Statens vegvesen

Notat-4

Vår referanse: V. Aronsen. Geo 50377-4

INGENIØRGEOLOGISK OPPFØLGING RV17-52 TVERRLIA TUNNEL NORDRE PÅHUGG 4.06.2008

Foto 1: Rv17-53 Tverrlia tunnel, nordre påhugg. Bilde tatt 4.06.2008

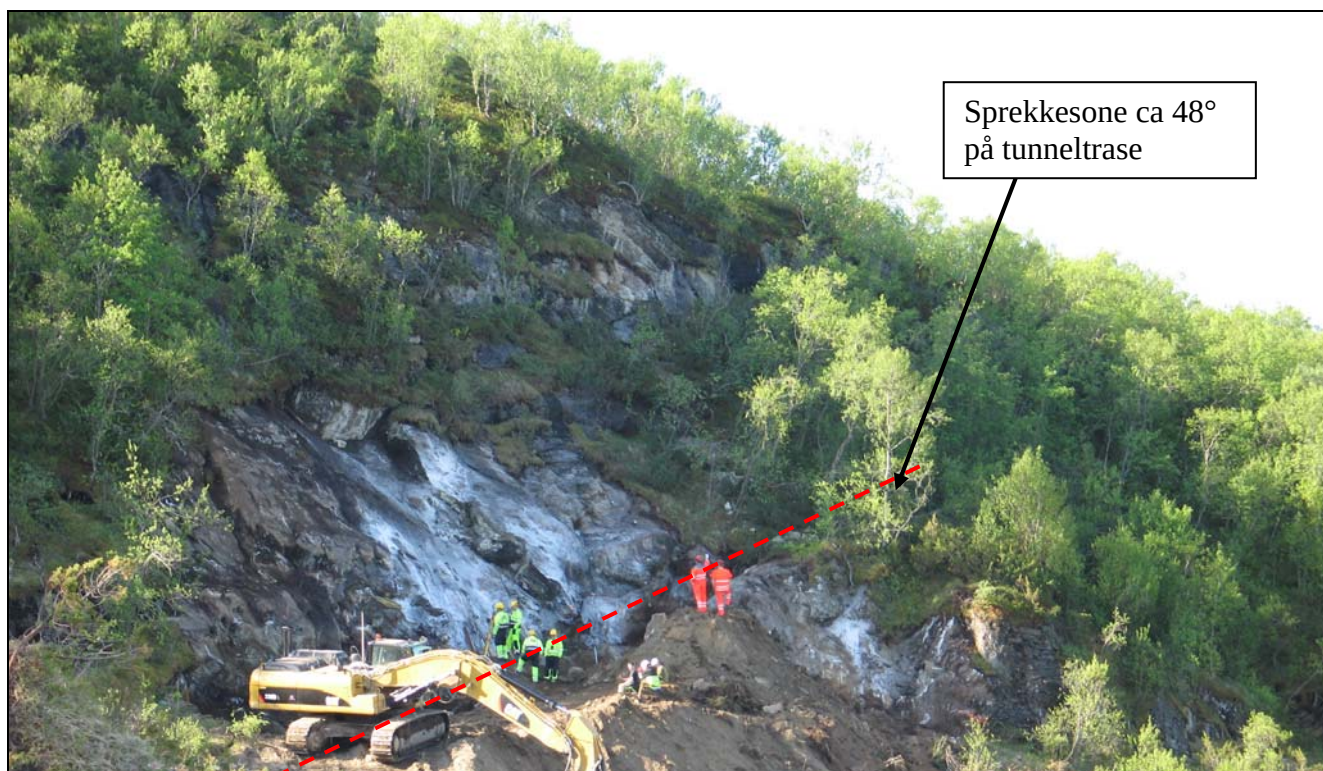
Østre halvdel av påhuggsflaten (venstre del når man ser utenfra) tilpasses den markerte fjellskråningen, som er en markert sprekkeseone, se foto 2. Dette gjøres ved å bore ca 1 m utenfor den markerte sprekken. Løst berg pigges ned, og avslutningen anbefales boltet. Denne flaten danner en vinkel på 48° med tunneltraséen.

I sprekkeseonen i senter av påhuggsflaten må løst berg påregnes, og påhuggsflaten vil nok bli noe "rufset" her. Spesielt dette partiet anbefales sikret med stålfiberarmert sprøytebetong i kombinasjon med bolt. Utover dette skal sprøytebetong i størst mulig grad unngås på de mindre oppsprukne bergoverflatene. Dette fordi en tursti skal anlegges over portal. Nett kan vurderes som arbeidssikring.

Foto 5: Rv17-52 Tverrlia tunnel nordre påhugg. Bilde tatt 6.06.2008

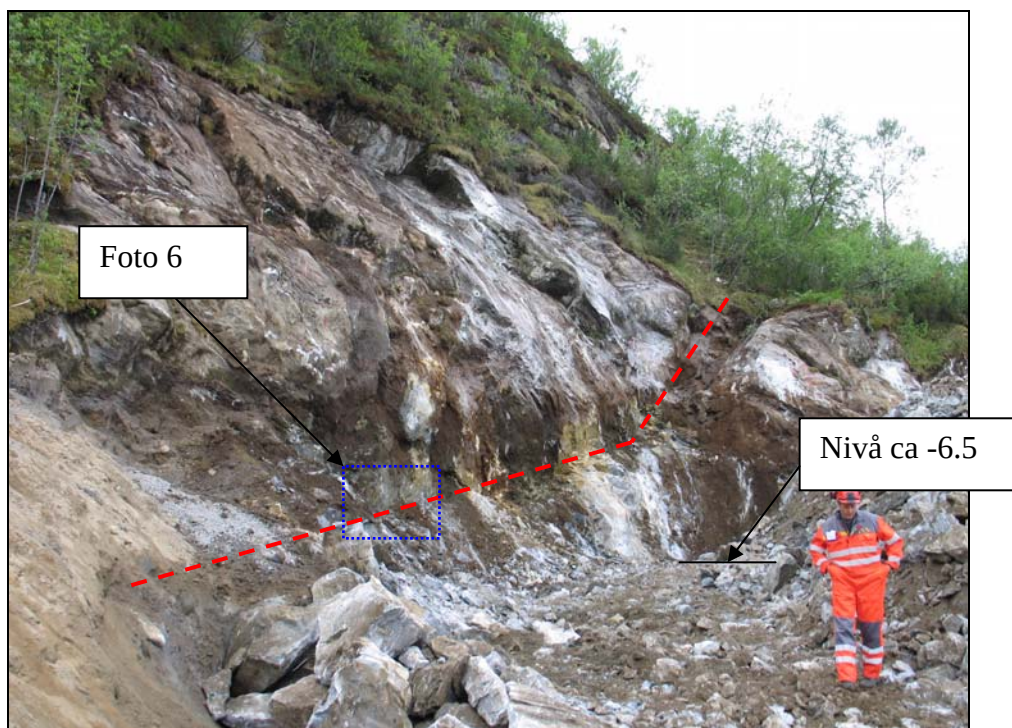
Etter sprengning av øvre del av østre tilpassede påhuggsflate ble sprekkesonen mer blottlagt, se foto 5. Etter 2-3 m dybde i østenden var sonen ikke jordfylt, og sprekkene har ingen fylling.

Ved denne blottleggingen vurderes sonen betraktelig bedre enn tidligere antatt. Det kan virke som kun 2-3 parallelle steile sprekker, med en del hellende sprekkeplan blottlagt i vestre del av sonen, slik at sonen kan se betydelig bredere ut enn den virkelig er. Sprekkene har vært erodert ovenfra de øverste 2-3 metrene og senere fylt med jord/sand. Dette samsvarer med tidligere tilsvarende observasjoner i området.

Østre del av påhuggsflaten er rensket med maskinskuffe. Videre sprenging av påhuggsflaten anbefales parallelt markert sprekk vist i foto 5 og noe i forkant av boringen til øvre del av påhuggsflaten. Oppmerking ble utført under befaringen.
